zur Vorlage "Lothringerstraße zwischen Harscampstraße und Wilhelmstraße - Umbau als Fahrradstraße und Premiumfußweg in Folge von Regionetz-Maßnahme" FB 61/1121/WP17 ratsinfo.aachen.de/bi/vo020.asp?VOLFDNR=19489 erhalten Sie hier eine weitere Stellungnahme der folgenden Verbände und Initiativen:

Anbei finden Sie einen Plan einer neuen Variante 2a, die auf Variante 2 aufbaut, aber deutliche Komfort- und Sicherheitsverbesserungen für Radfahrer und Fußgänger mit sich bringt. Die in der Karte von 1. bis 11. durchnummerierten Änderungsvorschlägen werden im Folgenden erläutert.

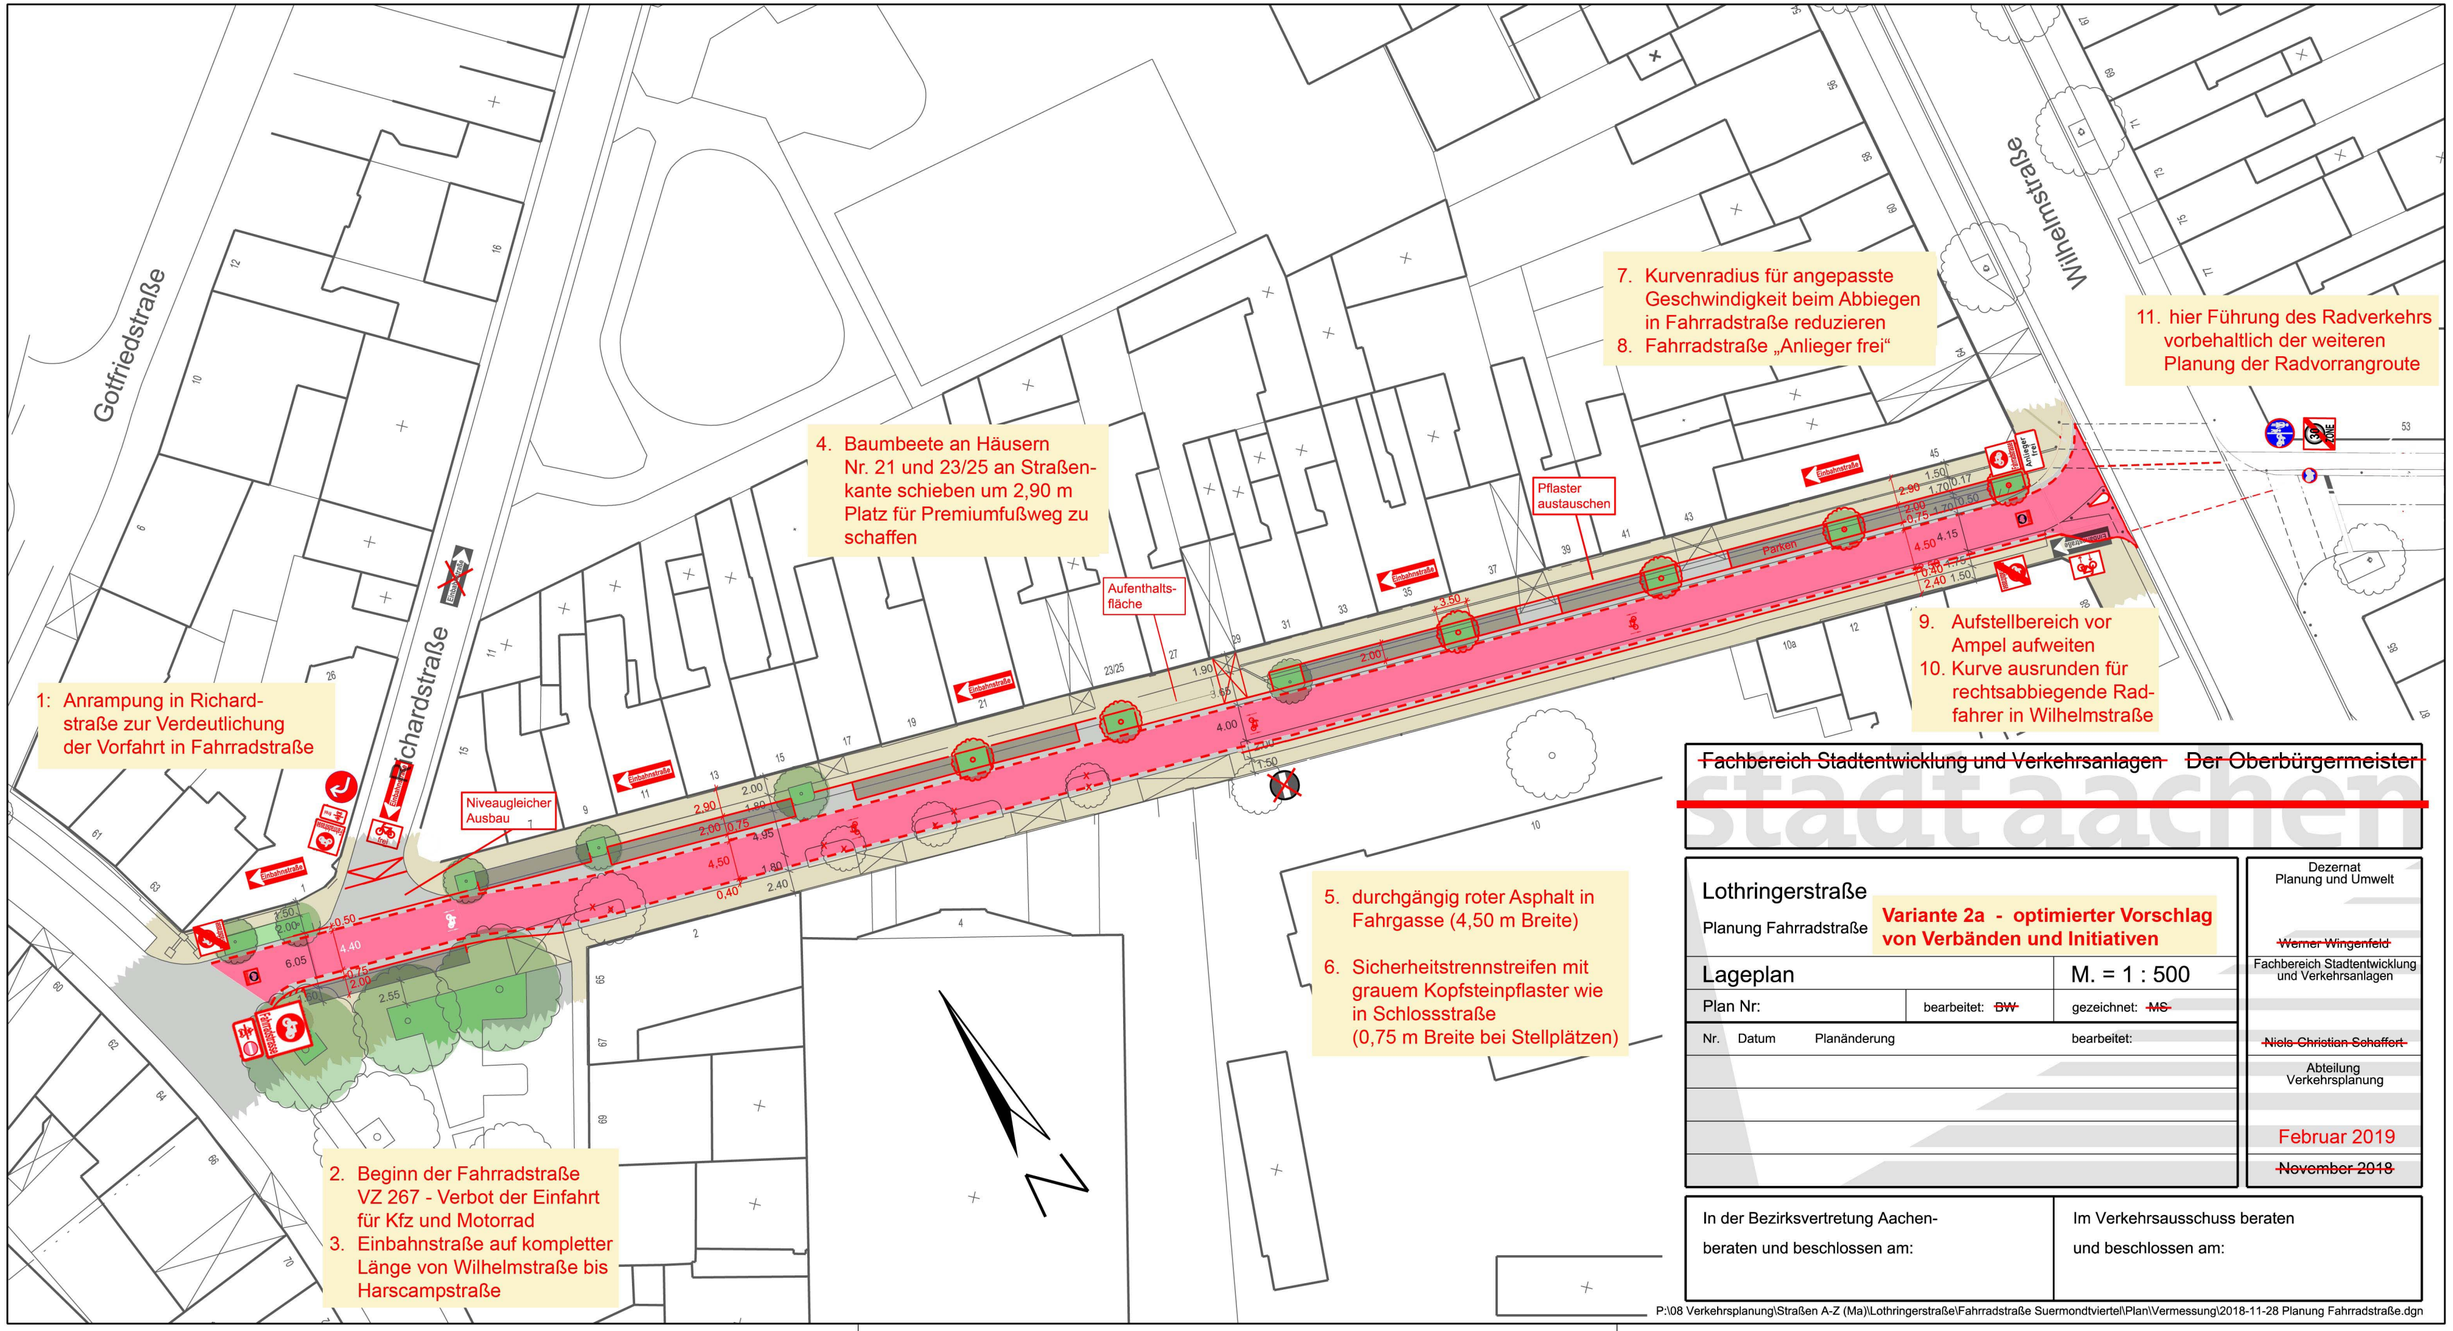
1. Anrampung in Richardstraße zur Verdeutlichung der Vorfahrt in Fahrradstraße: Schon Variante 2 sieht vor, den Gehweg niveaugleich auszubauen und der Lothringerstraße Vorfahrt gegenüber der Richardstraße zu geben. Zum Schutz von Fußgängern und Radfahrern, die diesen Vorrang in Anspruch nehmen, sollten aus der Richardstraße kommende Fahrzeuge eine Rampe überfahren.

2. Beginn der Fahrradstraße VZ 267 - Verbot der Einfahrt für Kraftfahrzeuge und
3. Einbahnstraße auf kompletter Länge von Wilhelmstraße bis Harscampstraße:
   Variante 2 sieht vor, das Parkhaus Lothringerstraße von der Harscampstraße aus erreichbar zu halten, indem die Einbahnstraßenregelung erst dahinter beginnt. Dies ist aber nicht nötig, da man auch über die Theaterstraße 59 ins Parkhaus fahren kann. Eine durchgehende Einbahnstraßenregelung in der Lothringerstraße macht die Verkehrssituation übersichtlicher und sicherer. Sie unterbindet Behinderungen von Radfahrern durch Rückstaus an der Einfahrt des Parkhauses, Wendemanöver, Rückwärtsfahren und andere konfliktträchtige Situationen.

4. Baumbeete an Häusern Nr. 21 und 23/25 an Straßenkante schieben um 2,90 m Platz für Premiumfußweg zu schaffen:
   Es ist nicht ersichtlich, warum in Variante 2 der Gehweg hier eingeengt werden soll. Die neu anzulegenden Baumfelder lassen sich problemlos vom Gehweg weg verschieben, ohne dass hierdurch irgendeiner Verkehrsart ein Nachteil entstünde.

5. Durchgehend roter Asphalt in Fahrgasse (4,50 m Breite):
   Die Erfahrung in den Niederlanden zeigt, dass eine durchgehende Einfärbung der Fahrbahn das wichtigste Mittel ist, um Fahrradstraßen als solche erkennbar zu machen. Hierbei sollte keine rote Farbe aufgetragen werden, stattdessen sollte rot eingefärbter Asphalt genutzt werden, da ein Farbauftrag weniger haltbar ist und bei Nässe sehr rutschig wird. Die Fahrbahn der Lothringerstraße muss wegen der Regionetzmaßnahme sowieso erneuert werden. Dabei sollte die Chance genutzt werden, direkt auf der ganzen Länge Rotasphalt einzubauen. Diese Gelegenheit wird sich in den nächsten Jahrzehnten nicht mehr bieten.

6. Sicherheitstrennstreifen mit grauem Kopfsteinpflaster wie in Schlossstraße (0,75 m Breite bei Stellplätzen):
   Zu nah an geparkten Autos entlang zu radeln ist äußerst gefährlich, wie auch die letzten Beschlüsse der Unfallkommission belegen. Ein gepflasterter statt asphaltierter Sicherheitstrennstreifen stellt klar, dass er unter keinen Umständen von Radfahrern befahren werden sollte.

7. Kurvenradius für angepasste Geschwindigkeit reduzieren:
   Von der Wilhelmstraße kommende Rechtsabbieger sollen nur mit mäßiger Geschwindigkeit in die Lothringerstraße einfahren, um dort fahrende Radfahrer nicht zu gefährden. Langsameres Rechtsabbiegen erhöht auch die Verkehrssicherheit für Radfahrer, die auf dem Schutzstreifen der Wilhelmstraße geradeaus fahren.

8. Fahrradstraße "Anlieger frei":
   Momentan wird die Lothringerstraße für Schleichverkehr Richtung Innenstadt genutzt. Der Kfz-Durchgangsverkehr sollte stattdessen die parallel verlaufende Theaterstraße nutzen. Dies würde durch das Zusatzzeichen "Anlieger frei" statt allgemein "Kfz frei" erreicht. Das Berufskolleg, das Parkhaus und die anliegenden Geschäfte bleiben dabei natürlich erreichbar.

9. Aufstellbereich vor Ampel aufweiten:
   Schon heute wird es hier regelmäßig eng, weil viele Radfahrer gleichzeitig an der Ampel warten, während die Rotzeiten sehr lang sind. Der in Variante 2 vorgesehene schmale Aufstellbereich ist unzureichend. Er wird auch der Tatsache nicht gerecht, dass Radfahrer unterschiedlich schnell anfahren. Der Aufstellbereich sollte so ausgeweitet werden, dass mehrere Radfahrer nebeneinander warten können. Nebeneinander statt hintereinander wartende Radfahrer machen es auch Fußgängern leichter, die Lothringerstraße zu überqueren, um der Wilhelmstraße zu folgen.

10. Kurve ausrunden für rechtsabbiegende Radfahrer in Wilhelmstraße:
    Nicht der gesamte Radverkehr wird dem Verlauf der Radvorrangroute folgen. Rechtsabbiegende Radfahrer müssen den Schutzstreifen der Wilhelmstraße sicher und komfortabel erreichen können.

11. Führung des Radverkehrs außerhalb des Alleenrings vorbehaltlich der weiteren Planung der Radvorrangroute:
    Es erscheint nicht sinnvoll, den Radverkehr hier auf eine linksseitige Führung zu verschwenken, denn nur 170 m weiter an der Alfonsstraße muss die Fahrbahn gequert werden, um rechtsseitig weiterzufahren zu können. Im weiteren Planungsverlauf der Radvorrangroute können sich Änderungen ergeben, die sich auch auf die Anforderungen für Aufstellbereiche und Fußgänger- und

Fahrradfurten an der Kreuzung Lothringerstraße - Wilhelmstraße auswirken.

Gotfriedstraße
Richardstraße
Wilhelmstraße
1: Anrampung in Richardstraße zur Verdeutlichung der Vorfahrt in Fahrradstraße
2. Beginn der Fahrradstraße VZ 267 - Verbot der Einfahrt für Kfz und Motorrad

3. Einbahnstraße auf kompletter Länge von Wilhelmstraße bis Harscampstraße
4. Baumbeete an Häusern Nr. 21 und 23/25 an Straßenkante schieben um 2,90 m Platz für Premiumfußweg zu schaffen

5. durchgängig roter Asphalt in Fahrgasse (4,50 m Breite)
6. Sicherheitstrennstreifen mit grauem Kopfsteinpflaster wie in Schlossstraße (0,75 m Breite bei Stellplätzen)

7. Kurvenradius für angepasste Geschwindigkeit beim Abbiegen in Fahrradstraße reduzieren
8. Fahrradstraße „Anlieger frei“
9. Aufstellbereich vor Ampel aufweiten
